## Umweltkommission

Auszug aus dem Protokoll

Sitzung vom 3. April 2023

**2023/4 7.06.04 Kommunales Natur- und Landschaftsschutzinventar  
Natur- und Landschaftsinventarobjekt Nr. 5.26, Konzept Kirchenpark**

Das Konzept für den Park zoniert die Anlage in drei Bereiche:

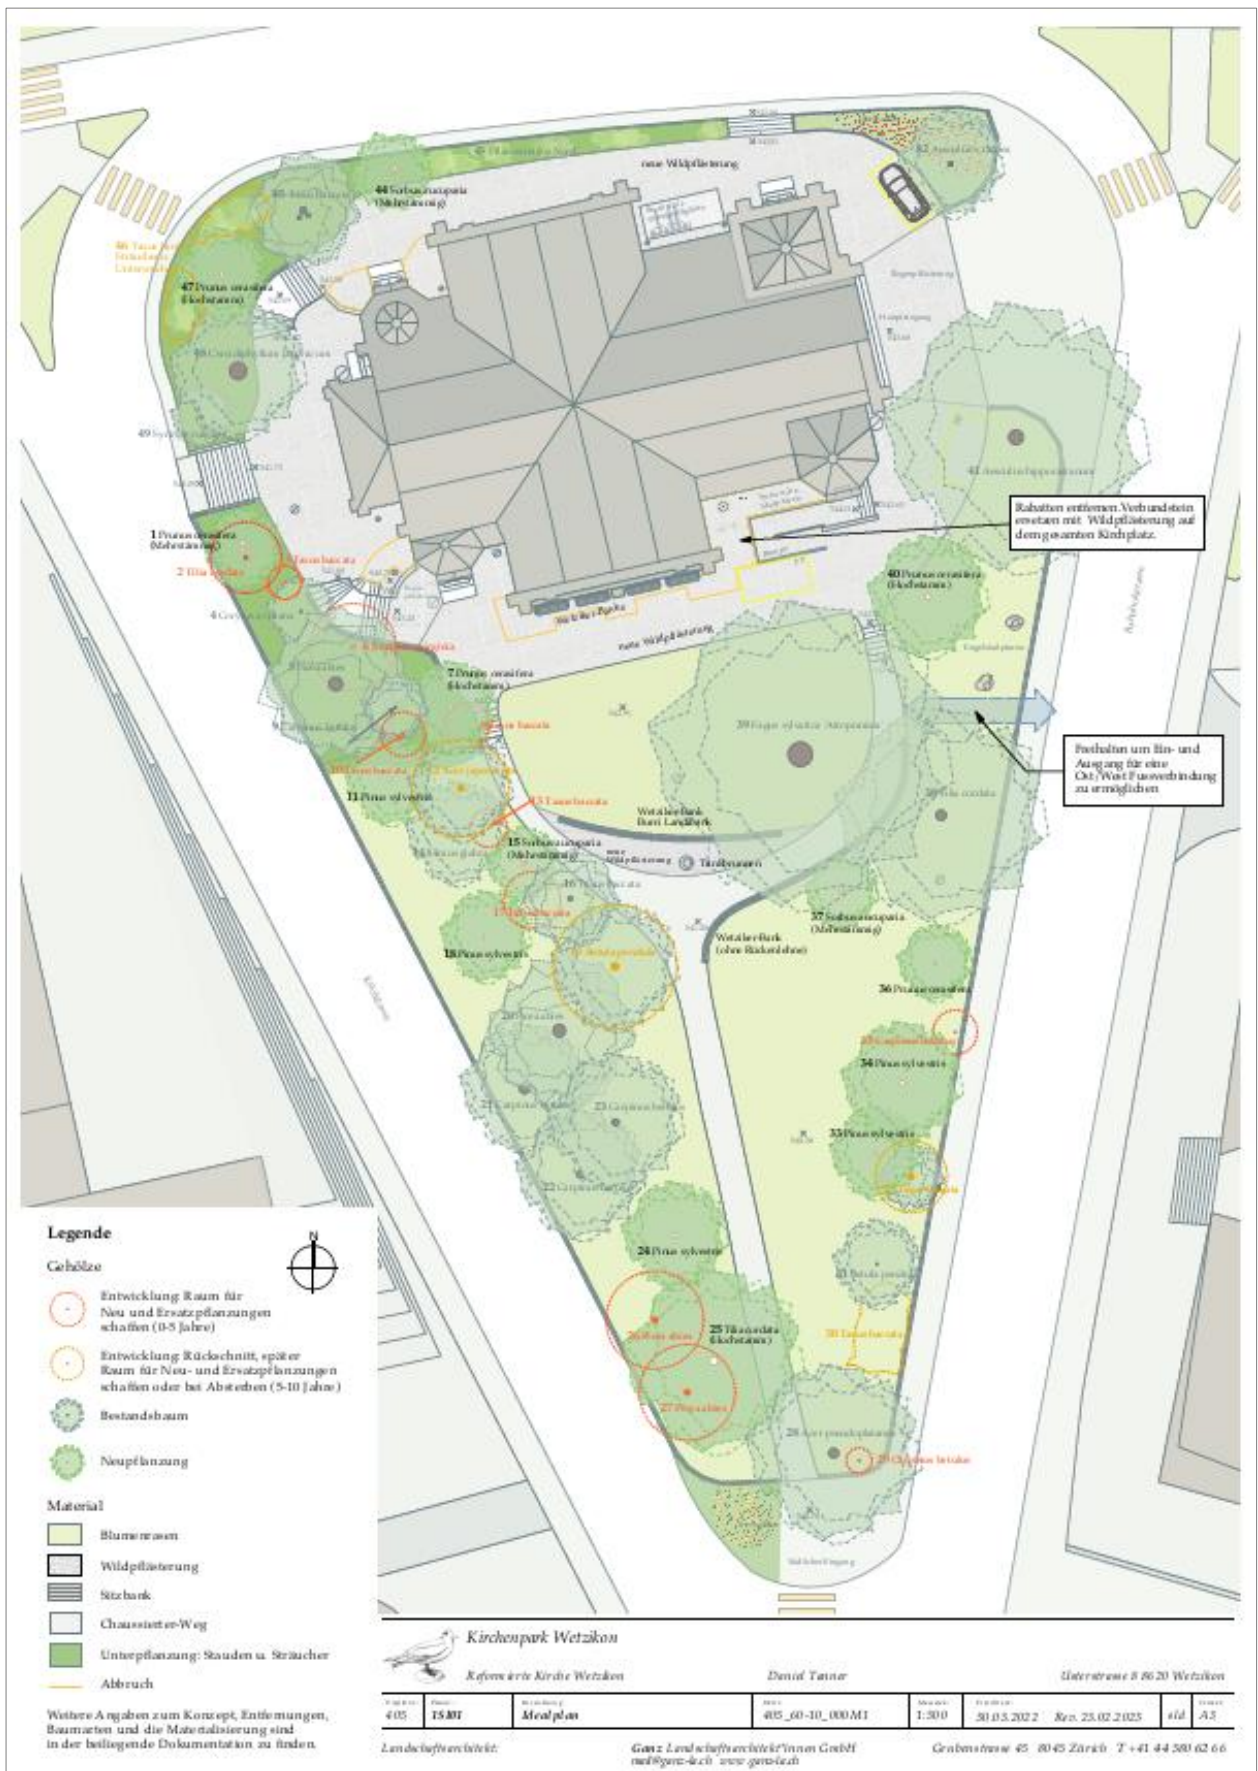
Das Parkkonzept sieht eine Ergänzung der Pflasterung auf dem Kirchenplatz vor. Zudem soll der Sitzbereich im Halbrondell gepflästert werden. Wo möglich müssen die Oberflächen unversiegelt und versickerungsfähig ausgestaltet sein. Dies trifft insbesondere auf die Wildpflasterung im Halbrondell zu. Die Neugestaltung im Wurzelbereich der Blutbuche darf zu keinen Schäden an den Wurzeln führen.

- Um die Versickerung des Regenwassers zu fördern und damit die Wasserversorgung der Bäume zu optimieren, ist bei einer Neugestaltung des Kirchenplatzes die Wildpflästerung versickerungsfähig – also unverfugt – auszuführen. Dies gilt ebenso für die vorgesehene Wildpflästerung im Bereich des Halbrondells.
- Gut besonnte, extensiv genutzte Flächen sollen statt als Blumenrasen als Blumenwiese gepflegt oder bei einer Neuanlage als Blumenwiese angesät werden.
